Stellungnahme der Verwaltung zu den Stellungnahmen der Behörden (TÖB) zur 9. Änderung des Flächennutzungsplans

Nr.	Behörde / Inhalt der Stellungnahme	Stellungnahme der Verwaltung	Beschlussvorschlag
2a	Kreis Düren, Mit Schreiben vom 03.01.2013 (zu FNP), vom 17.10.2013 und vom 31.10.2013		
2a.1	<p><u>Kreisentwicklung</u></p> <p>Nach bauplanungsrechtlicher Prüfung und unter zugrunde legen der einschlägigen Gesetze und Erlasse sollte ausgeschlossen sein, dass außerhalb der Waldflächen <u>keine</u> anderen Flächen zur Darstellung von Vorrangzonen für die Windenergie möglich sind. Die hierzu erforderlichen Erläuterungen sind erkennbar in den Abwägungsprozess einzustellen. In diesem Zusammenhang wird auf das Schreiben der Anlieger Westphal / Gottschalk / Scheffler / Cranen und Thönneßen an den Kreis Düren vom 12.12.2012 verwiesen, das als Anlage beigefügt ist.</p>	<p>Im Rahmen der Standortuntersuchung wurde belegt, dass außerhalb des Waldes keine Flächen für die Windkraft zur Verfügung stehen, die dieser substanziellen Raum verschaffen. Der Passus wird in die Begründung der 9. Änderung des Flächennutzungsplanes übernommen (vgl. 3.4.4).</p> <p>Zum Schreiben der Anlieger Westphal / Gottsch

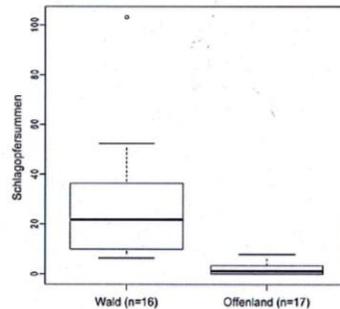
„Die Auswertung aktueller, systematischer Untersuchungen zu Schlagopferzahlen an WEA deutet daraufhin, dass vor allem in Wäldern ein besonders hohes Konfliktpotenzial besteht“ (Dietz 2012, Abb.6).

Warum der Autor in seinen ASPen, trotz Kenntnis der Musterstudie von Brinkmann et al. (2011), eine Signifikanz der Tötung an Windkraftanlagen in Frage stellt, ist zu begründen.

Abb.1 - Übersichtskarte

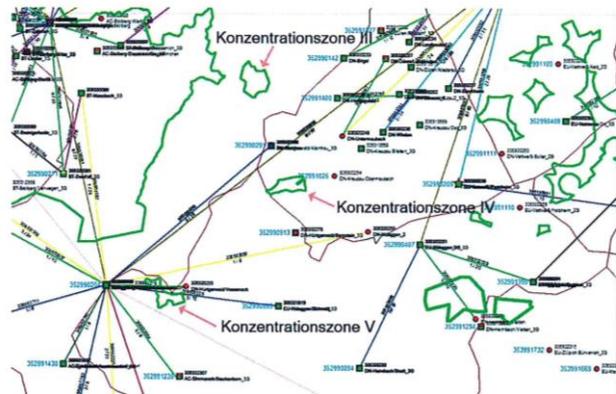
Die unteren Abbildungen zeigen eine Übersichtskarte und eine Detailkarte vom Planungsgebiet. In den Abbildungen sind die Plangebiete mit einer dicken grünen Linie eingezeichnet und mit einem Pfeil markiert. Die anderen farbigen Linien verstehen sich als Punkt-zu-Punkt-Richtfunkverbindungen von Telefónica Germany GmbH & Co. OHG. Aus den Abbildungen kann entnommen werden, dass nur die Konzentrationszone V von unseren Richtfunkverbindungen betroffen ist.

Man kann sich diese Telekommunikationslinien als eine horizontal über der Landschaft verlaufenden Zylinder mit einem Durchmesser von rund 20-60m (einschließlich der Schutzbereiche) vorstellen (abhängig von verschiedenen Parametern). Bitte beachten Sie zur Veranschaulichung die beiliegenden Skizzen mit Einzeichnung der Trassenverläufe. Alle geplanten Masten, Rotoren und allenfalls notwendige Baukräne oder sonstige Konstruktionen dürfen nicht in die Richtfunktrasse ragen und müssen daher einen horizontalen Schutzkorridor zur Mittellinie des Richtfunkstrahles von mindestens +/- 30 m und einen vertikalen Schutzabstand zur Mittellinie von mindestens +/-20m einhalten. Bitte beachten Sie diesen Umstand bei der weiteren Planung Ihrer Windkraftanlagen.

Wir bitten um Berücksichtigung und Übernahme der o.g. Richtfunktrassen einschließlich der eingangs geschilderten Schutzbereiche in die Vorplanung und in die zukünftige Bauleitplanung bzw. den zukünftigen Flächennutzungsplan. Innerhalb der Schutzbereiche (horizontal und vertikal) sind entsprechende Bauhöhenbeschränkungen festzusetzen, damit die raumbedeutsamen Richtfunkstrecken nicht beeinträchtigt werden.

Die Stellungnahme betrifft die Ebene des Bebauungsplanes K 14. Im Flächennutzungsplan werden keine Anlagenstandorte festgeschrieben. Die Stellungnahme wird im entsprechenden Bebauungsplanverfahren berücksichtigt.

Der Hinweis wird zur Kenntnis genommen.
